Keuringsverslag van een elektrische laagspanning- en zeer lage spanningsinstallatie

NIET CONFORM

Straatnaam Scheldestraat
Huisnummer 79
Busnummer
Postcode 8553
Gemeente Otegem
Land België

Controlebezoek van een huishoudelijke installatie volgens (KB 08/09/2019) - AREI Boek 1- 6.5. en 4.2.4.3.

Afbeelding schakel- en verdeelbord:

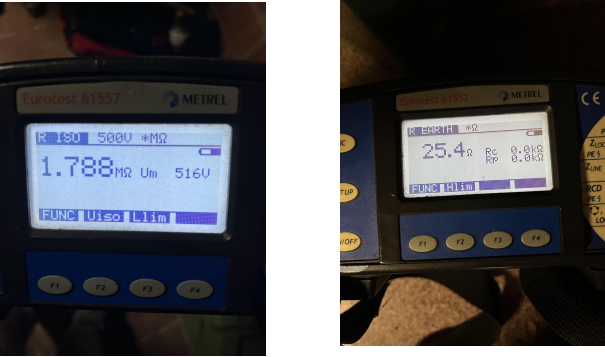
- I1.04 Situatieschema van de installatie komt niet overeen met de werkelijkheid. (Boek 1 Afdeling 2.12 - 2.13 en 3.1.2)
- I2.03 De continuïteit van equipotentiaalverbindingen en/of beschermingsgeleiders zijn niet gewaarborgd. (Boek 1 Onderafdeling 5.3.5.3.G. en 5.4.3.5)

- I4.01 Hoofdequipotentiale verbinding(en) niet verwezenlijkt. (Boek 1 Onderafdeling 5.4.4.1. en 5.1.6.2)
- I5.10 De genaakbare, naakte onder spanning staande delen zijn onvoldoende afgeschermd. (Boek 1 Afdeling 5.1.4. en 4.2.2.3.)

- I5.11 Niet gebruikte invoeringen van het verdeelbord zijn niet correct of onvoldoende afgedicht. (Boek 1 Afdeling 5.1.4. en 4.2.2.3.)
- I6.04 Een differentieelstroombeschermingsinrichting met een gevoeligheid van 30mA is te plaatsen voor installaties van badkamer, wasmachine, vaatwas, droogkast en/of gelijkaardige toestellen. Deze dient ondergeschikt te zijn aan de hoofddifferentieelstroombeschermingsinrichting (Boek 1 Onderafdeling 7.1.4.3. en 4.2.4.3.)

- I8.08 De geleiders van het type VOB moeten in daarvoor bestemde buizen, kabelgoten geïnstalleerd worden. (Boek 1 Onderafdeling 5.2.9.3. en 5.2.9.6.)
- I8.13 Het gebruik van kabels van het type VTLmb, LMVVR, COAX, VVT is verboden. (Boek 1 Onderafdeling 5.2.1.2.)

- I9.04 De verbindingen dienen verwezenlijkt te worden in borden, verbindings- of aftakdozen, aan de klemmen van schakelaars, contactdozen of verlichtingsarmaturen. (Boek 1 Onderafdeling 5.2.6.1.)

- nota/note 27 Het EAN-nummer kon ons niet meegedeeld worden tijdens onze rondgang.
- Contactdoos badkamermeubel
- Water, collectoren
- Onderste rij automaten

- Vaatwasser, droogkast
- Zie foto's
- Keukenmeubel
- Badkamermeubel
